回复：独立设计顾问报告

设计顾问报告

76 PLACE *at Market East*

设计评审 (1)

拟议底层平面图。图片来源：2024 年 3 月市政设计审查提案

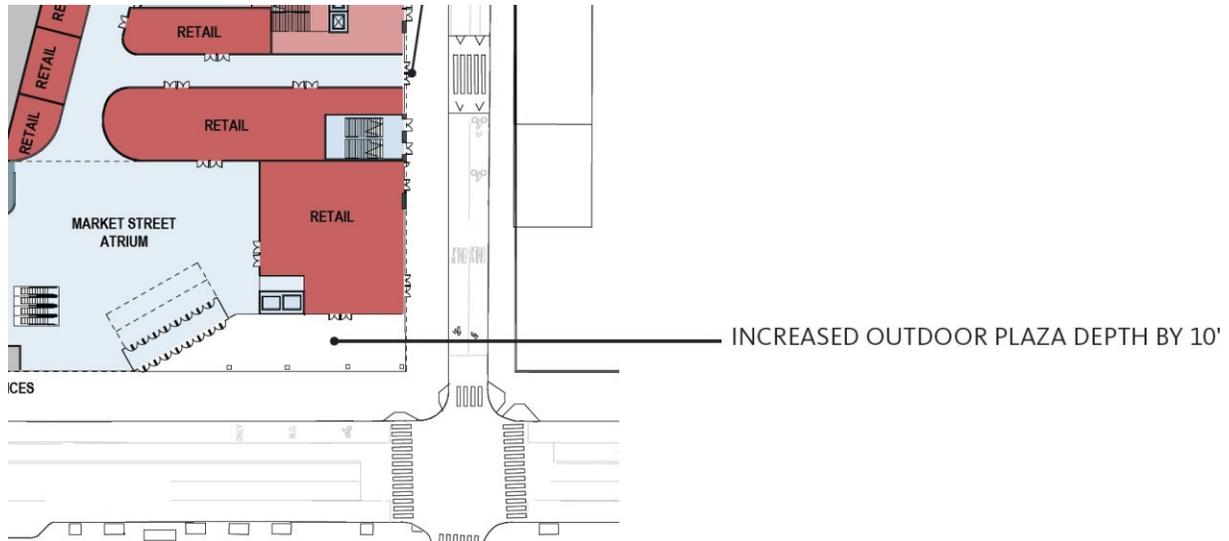
9. **Arrival Zone:** Increased square footage for entry spaces is appreciated, although the primary (10th and Market Streets) and secondary entrances (11th and Filbert Streets and 10th and Filbert Streets) still fall short of being civically designed or programmable public plazas.

拟议底层平面图。图片来源：2024 年 3 月市政设计审查提案

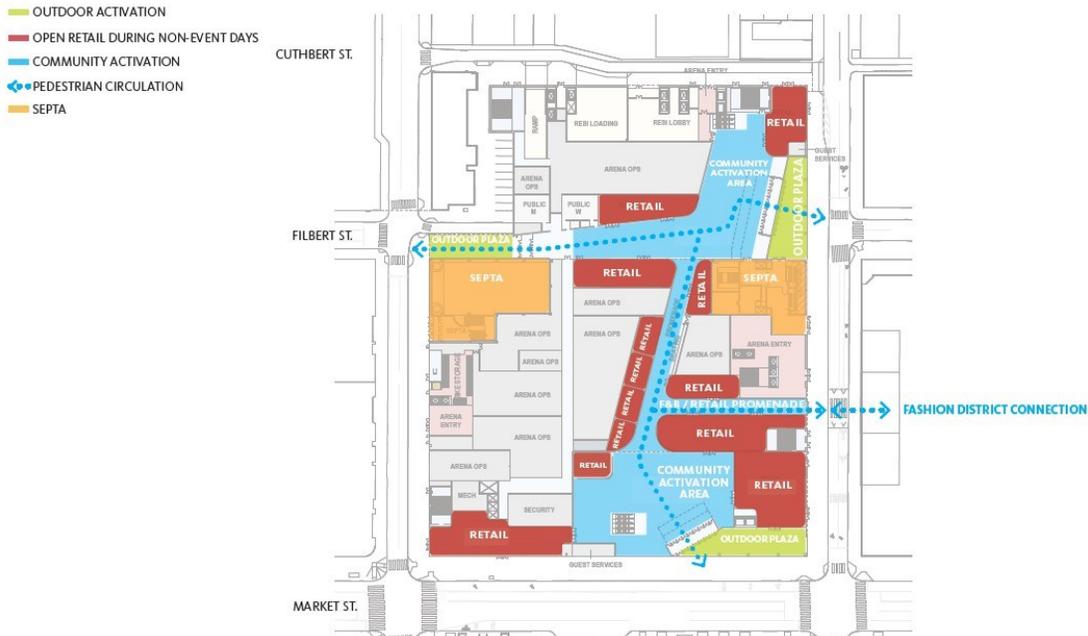
10. 户外活跃性：“户外活跃”空间很重要而且很有必要。评审小组不确定它们是否符合作为广场的条件，尤其是在非活动日。广场空间应具有更加独立的形式和明确的边缘，通常是建筑物或景观。虽然看到空间总面积的增加令人鼓舞，但还需提供更多有关设计、材料以及人们在非活动日利用这些空间得到原因的信息。

流通 | 排队区。图片来源：2024 年 3 月市政设计审查提案

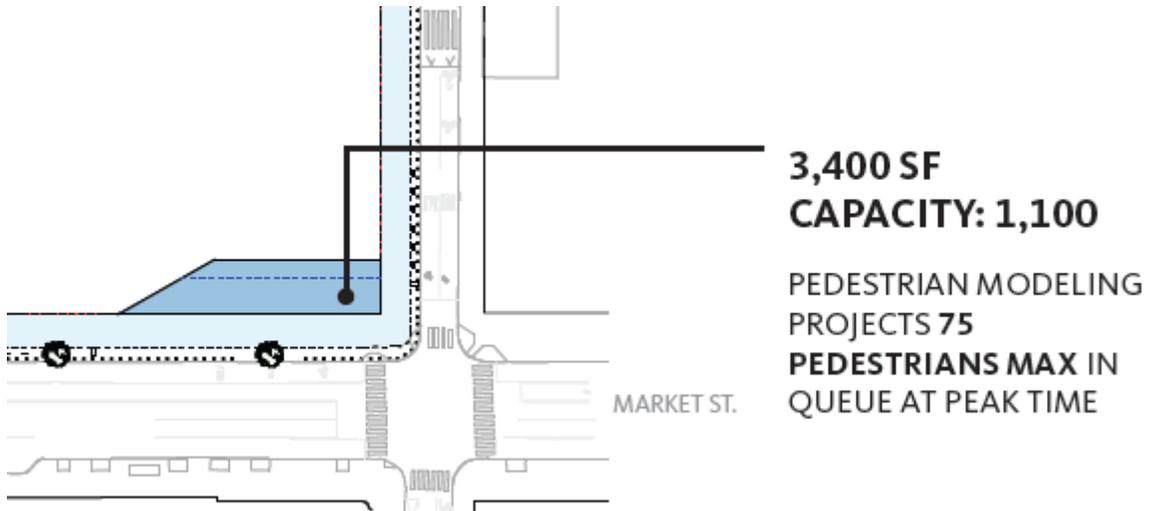
- 12. 第 10 号街和市场街的抵达区：**标明容量：1100 人。评审小组指出，应该加大这块主要空地的面积。需考虑在交叉口相邻转角处设置其他缓解容量的固定设施，或如何将更多的室内空间变为室外休憩空间。

拟议底层平面图。图片来源：2024 年 3 月市政设计审查提案

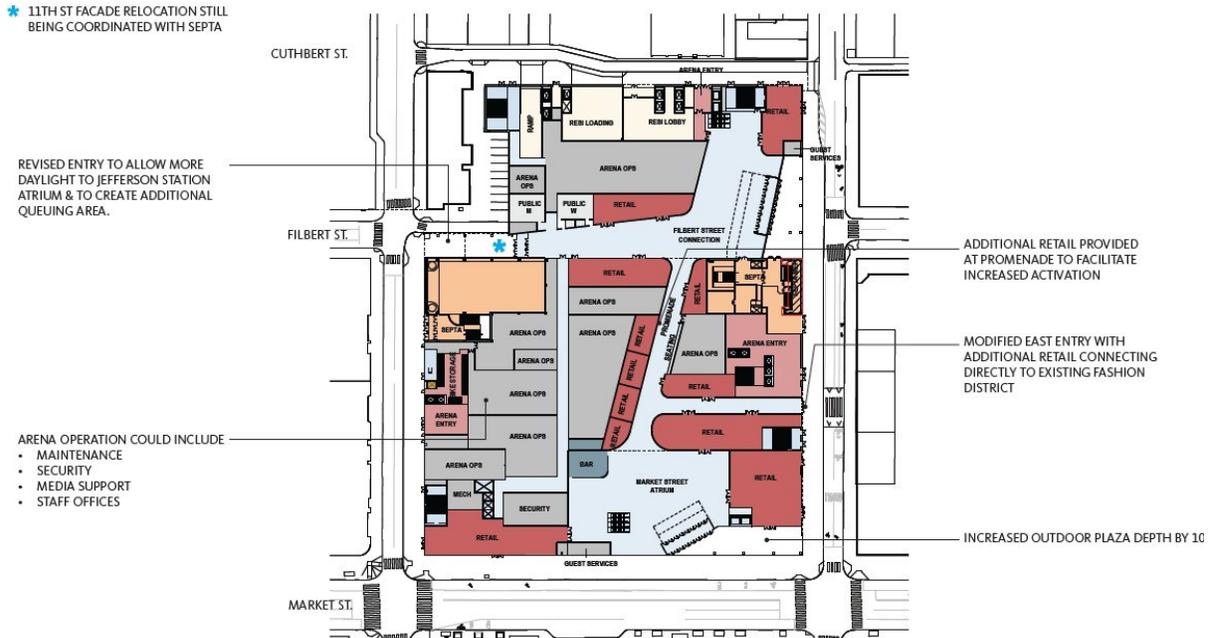
- 公共开放空间：**虽然在第二份提案中，到达广场的面积略有扩大，但方案中仍缺少一个重要的公共开放空间，评审小组对此仍然表示担忧。
- 地面层的运营功能：**关于标有“球馆运营区”的各种灰色空间，建议大多数或所有这些功能区都设在活动楼层。令评审小组十分疑惑的是，开发商为什么要将如此多的后勤功能区设置在街面层。只有极少数球馆运营功能需要在街面进行，但其中很多（尽管未指定）似乎都设在这里。

拟议底层平面图。图片来源：2024 年 3 月市政设计审查提案

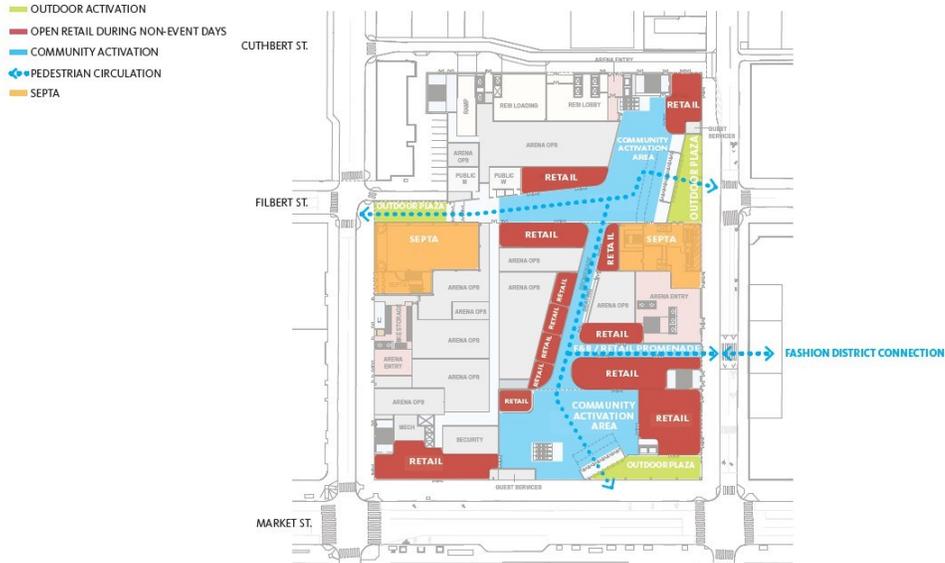
- 3. 社区活跃性：**虽然评审小组对第二份提案中将北侧大厅指定为“社区活动区”的设计表示认可，但我们怀疑它的活跃程度不会高于市场街上类似的空间。 还需提供更多有关这两种功能区（住宅楼及其相关元素和球馆）如何相互配合（如有）的信息。
